**Fra:** "Thomas Klint Martinsen" <thkma@odsherred.dk>  
**Til:** "Anne Jensen" <holbaekvej@email.dk>; "Steen C. Ogstrup" <sco@vd.dk>  
**Cc:** "Trafikteam Postkasse" <trafik@odsherred.dk>; "Birgitte Sandgaard Christensen" <BSAC@vd.dk>; "Søren Andersen" <soan@vd.dk>; <komoe@komoe.dk>  
**Sendt:** 28. januar 2016 17:41  
**Emne:** SV: Hønsinge omfartsvej  
Hej Anne og Arne

Ændringsforslag til rundkørsel ved Holbækvej 19, 4560 Vig  
Anne og Arne Jensen, Tlf.: 23 48 80 71 eller 30 83 29 16  
Mail: [holbaekvej@email.dk](mailto:holbaekvej@email.dk)

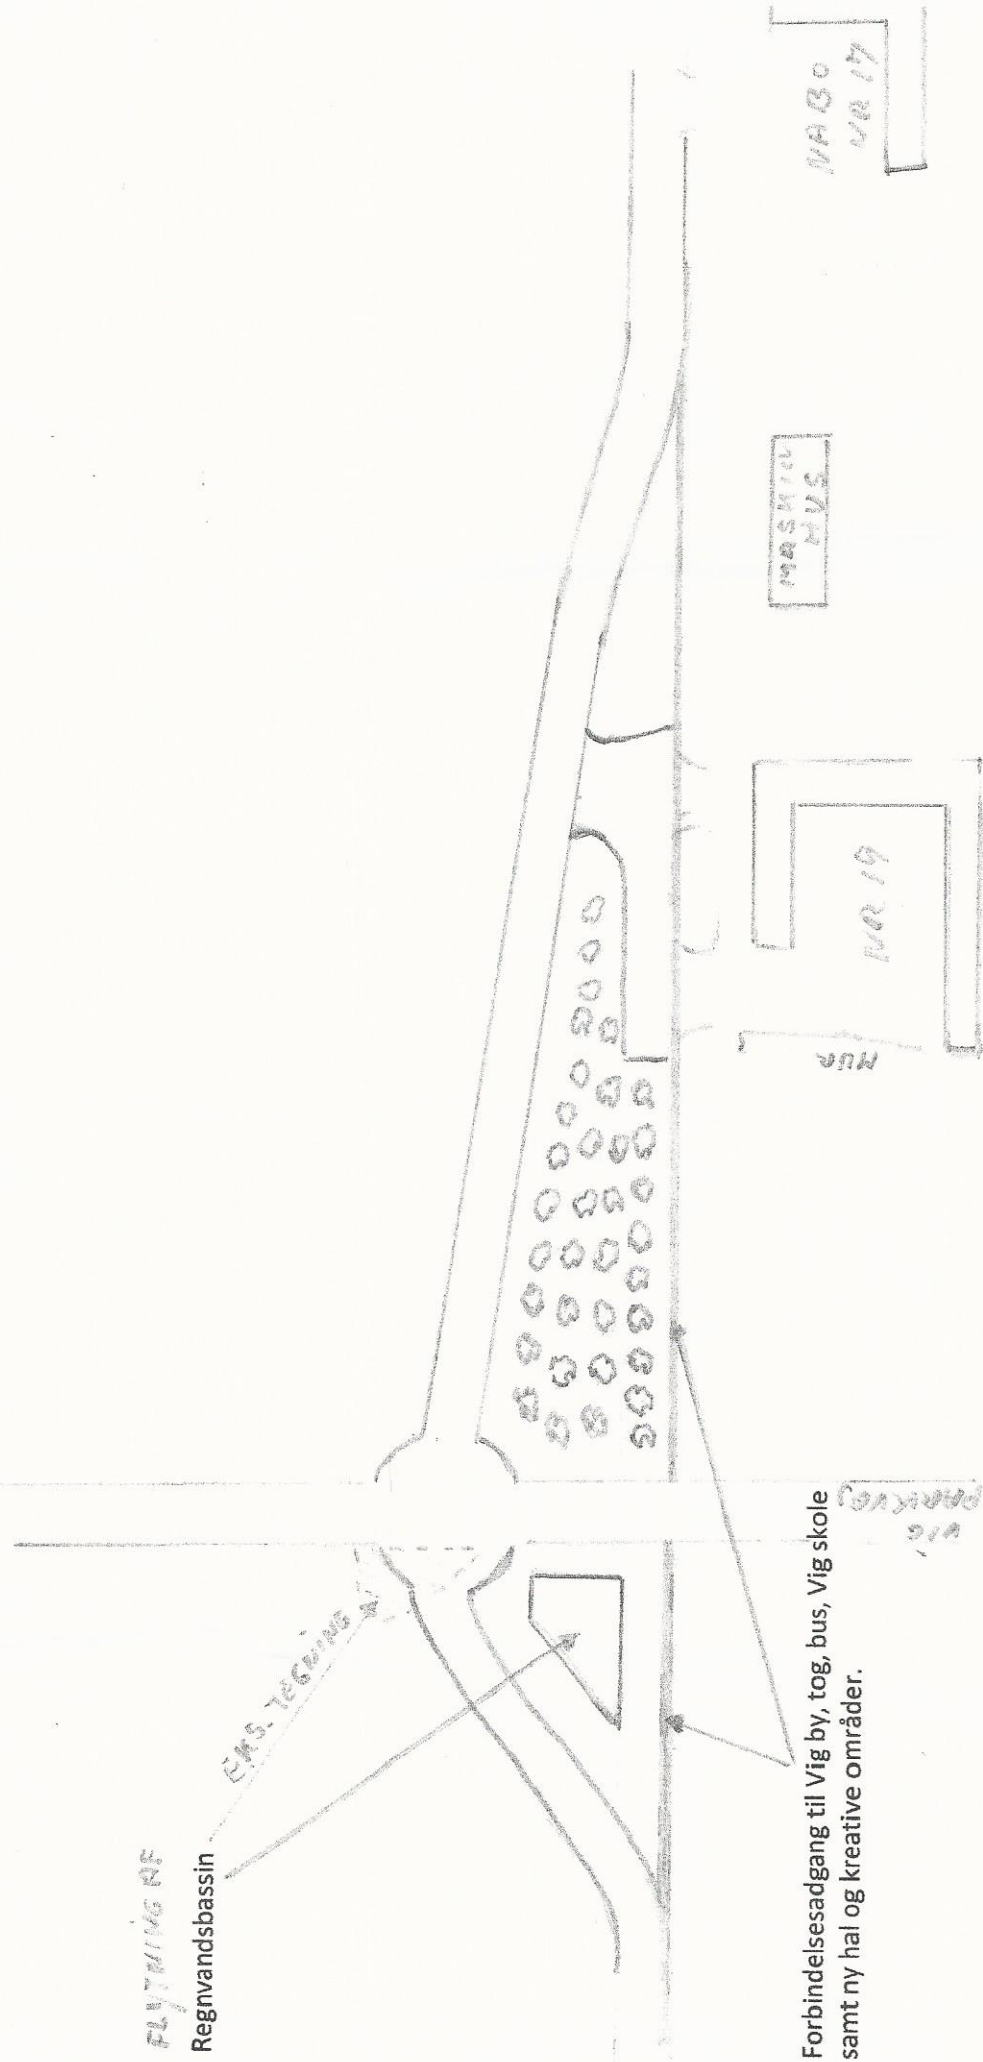
I forhold til at forlægge rundkørslen som I foreslår, må jeg henvise til Vejdirektoratet, som står for projektet.

Kommissionen vurderede at projektet på forhånd er så vidtgående, at der ikke skal arbejdes videre med det.

Nord for Vig Parkvej skal vejen forlægges 150 m, man kan jo ikke kun forlægge den ud for nr. 19, man må anstændigvis tage nr. 17 med også.

Syd for Vig Parkvej kan man nok nøjes med 75 m.

Rundkørslen og vejanlægget skal graves ind i terrænet som ligger 2-3 m højere.

En del af det gamle vejareal skal fjernes og bortskaffes.

Meromkostningerne til forlægningen har vi ikke i budgettet.

Jeg har snakket med Arne Jensen (Cc), som bor på Holbækvej og bliver påvirket af rundkørslen ved Vig Parkvej. Han har vist mig den vedlagte skitse, som han også viste på besigtigelsen i går.

Umiddelbart har vi ikke nogen indvendinger imod denne ændring. I forhold til cyklister kunne jeg faktisk se en fordel ved at fritholde rundkørslen for cyklister, gennemføre en cykelsti hele vejen fra de store rundkørsler ved tilslutningen til rute 21 nord for Vig og så ned til krydset i Vig. På den måde ville man forbinde Ravnsbjergvej, som vi skal til at lave til en cykelvenlig vej, når Hønsinge omfartsvej står færdig, med de cykelstier der kommer ind ved de store rundkørsler. Denne cykelsti kunne så også være en del af en cykelsti langs med rute 21, som vi har ønsket os længe.
